Bilag A: Myndighedsskema – 'Vejprojekt Tankedalsvej' (Bygherres ansøgning med miljømyndighedens bemærkninger)

Projekt navn: 'Vejprojekt Tankedalsvej'

Figur 5: Vejen og den økologiske forbindelseslinje

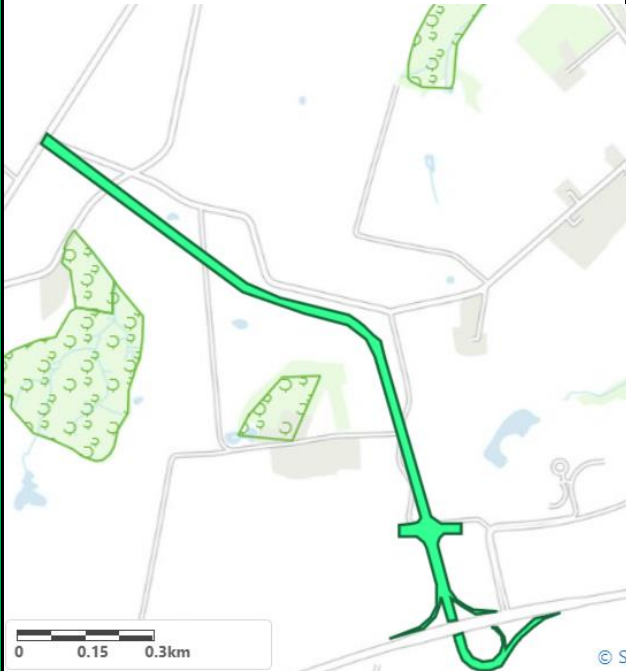
Fordelingsvejen krydser et område, der i kommuneplanen er udlagt til potentiel økologisk forbindelseslinje. Denne udpegning er foretaget for at sikre sammenhængende naturområder, og områderne skal friholdes for bebyggelse. De potentielle økologiske forbindelsers areal må dog indskrænkes væsentligt uden kompenserende foranstaltninger, eksempelvis ved udlæg af erstatningskorridorer.

Jf. kommuneplan 21-33 for trekantsområdet fremgår, at der ved byggeri, anlæg eller ombygning af veje, jernbaner eller lignende, der vil afskære en økologisk forbindelse, skal der stilles krav om tiltag, der sikrer hensynet til en mere sammenhængende natur, eller der skal etableres faunapassager, hvor der er behov for det.
